NVE –Konsesjonsavdelingen,
Postboks 5091 Majorstua,
Oslo 1. Dato: 20.03.2015

Fråsegn knytt til småkraftpakken for Rauma / Nesset.

Vi viser til dei 12 (11) søknadene om småkraftverk med tilhøyrande koplingsanlegg og kraftliner i Nesset/Rauma med høyringsfrist 20.03.2015. 9 (8) av desse søknadene ligg i Rauma kommune og 3 ligg i Nesset kommune.

Kart – søknader om kraftutbygging som ligg på vernegrensa

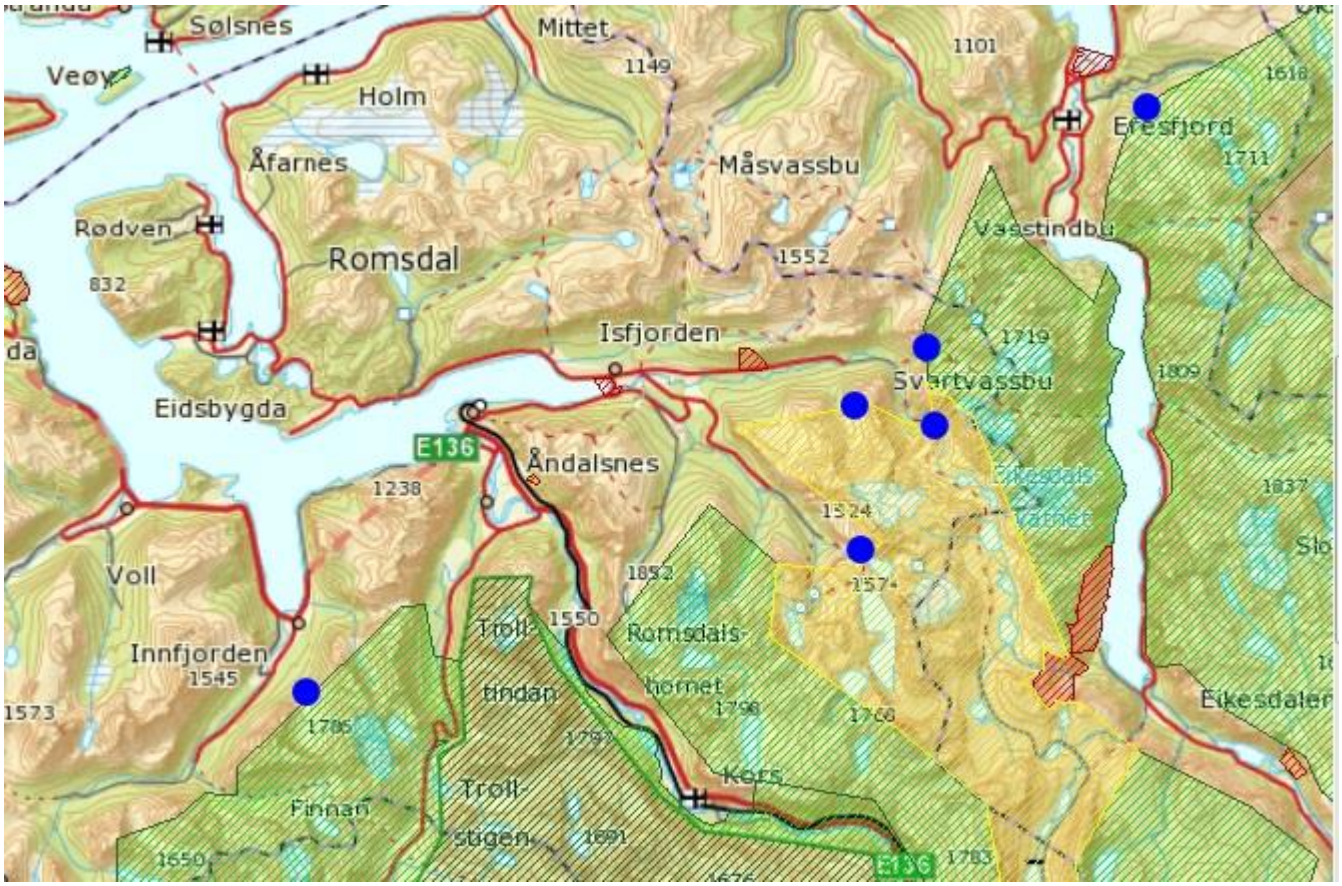
Når ein ser på søknadene i denne kraftpakka at det er 6 av søknadene der ein har inntaket til kraftverket rett på utsida av vernegrensa.

Ved sida av sjølve inntaka til kraftverk rett utanfor vernegrensa vil vegar, røyrtraseear og menneskelege inngrep kunne forstyrre rovvilt (spesielt rovfugl) og auke støyen i natuen. Det fins nok fleire tema også. Dette er tema som i denne regionale plana berre er utreia i villreinperspektiv, og følgeleg er heilt manglande på de andre tema. NVE vil difor måtte vurdere desse 6 søknadene som ligg på vernegrensa opp mot tankerekkene knytt til buffersone i den regionale plan for Dovrefjellområdet samt vurdere dei 6 søknadane opp mot § 49 i Naturmangfaldlova.

Kart over det viktigaste rutenettet til Molde og Romsdal Turistforening (http://www.mrtur.no)

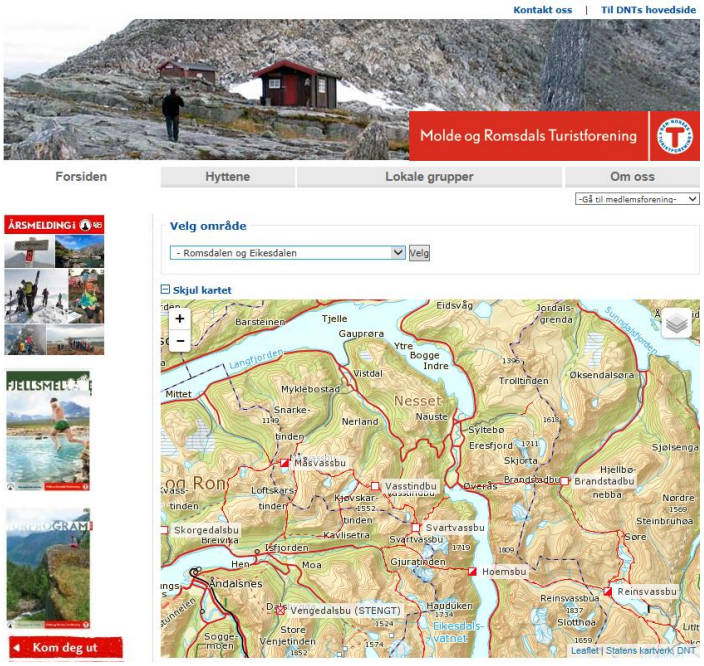
Det blir sagt i søknaden at; «det er en sti et lite stykke frå Rabbelva, men på grunn av det bratte terrenget er ikke elva særlig synlig fra stien». Ja, dette er vel å nedskrive verdien av Molde og Romsdal Turistforening (MRT) sitt rutenett nett her ved elva og elva som viktig naturelement i friluftslivet ! MRT har sitt viktigaste rutenett nett her ved Rabbelva frå Rabben i Grøvdalen opp langs Rabbelva opp til Hoemskaret og ned til Hoemsbu over Eikesdalsvatnet og opp til Reinsvassbu og så inn i Sunndalsfjella/Dovrefjell, alternativt meir nord på Romsdalshalvøya om Svartvassbu, Vasstindbu, Måsvassbu og Skorgedalsbu (sjå http://www.mrtur.no/).

Rabbelva, med nedstigning frå Svartvassbu, og Loftdalselva står heilt sentralt i det som fleire meiner er ein av landets finaste turar. Med start frå Måsvassbu, over Vasstindbu, Svartvassbu, ned til Stølen, og opp til Fallebu og innover mot Mardalsbotn og Mardalsfossen. Me finn at turområdet her er viktig i dag og har også eit potensiale til at den kan utvikle seg til å bli meir brukt i framtida. savner en bedre beskrivelse i uttalelsen om hvor viktig denne stien og området er/kan bli. MRT kan godt tenkje seg at dei som forening samlar kreftene og markedsfører stien Skorgedalsbu - Måsvassbu - Vasstindbu - Svartvassbu (og ned langs Rabbelva), og vidare til Isfjorden, opp Loftdalselva, eller over til Hoemsbu på både eit nasjonalt og internasjonalt nivå. Kva andre områder har så god nærheit til både fjordlandskapet og sjøen, og det alpine landskapet med Gjuratinden, Vasstindane, Kyrkjetaket, Klauva m.fleir ruvande over stien? Samtidig som hyttetilgongen er god?

Ut frå samla belastning, landskapsomsyn, biologisk mangfald, konflikt med turbruk og inngrep i uberørt natur rår vi til at Rabbelva kraftverk ikkje får konsesjon.

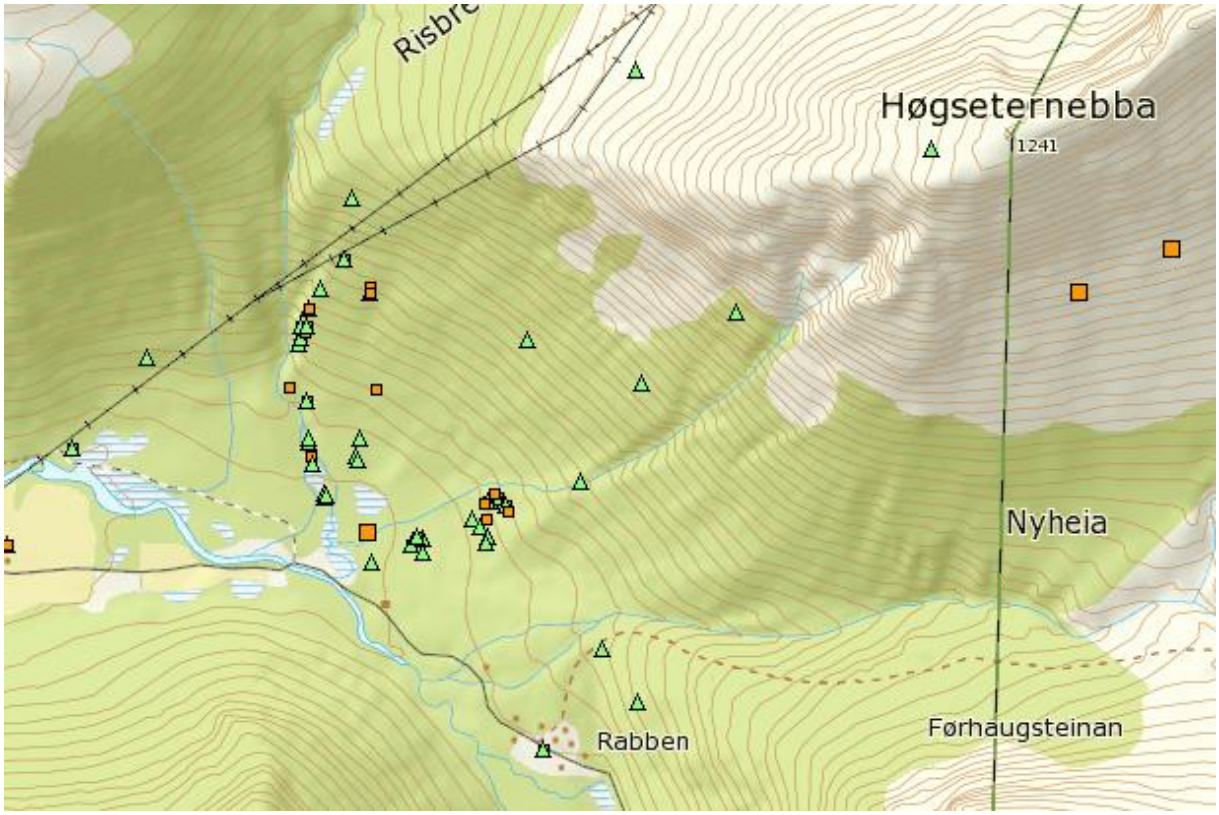
Vi har gått lia der røyr og veg er planlagd ved Rabbelva. Her er det meir alm enn det står om i søknaden. Denne alma har også følgjeartar, som narrepiggsopp. Kartleggingsrapporten for Rabbelva er rett og slett mangelfull. Veg vil bli eit svært kraftig inngrep i denne lia som stadvis er så bratt at ein må halde seg fast, og ein vil ha inngrepet midt i fleisen når ein kjem stien sørafrå.
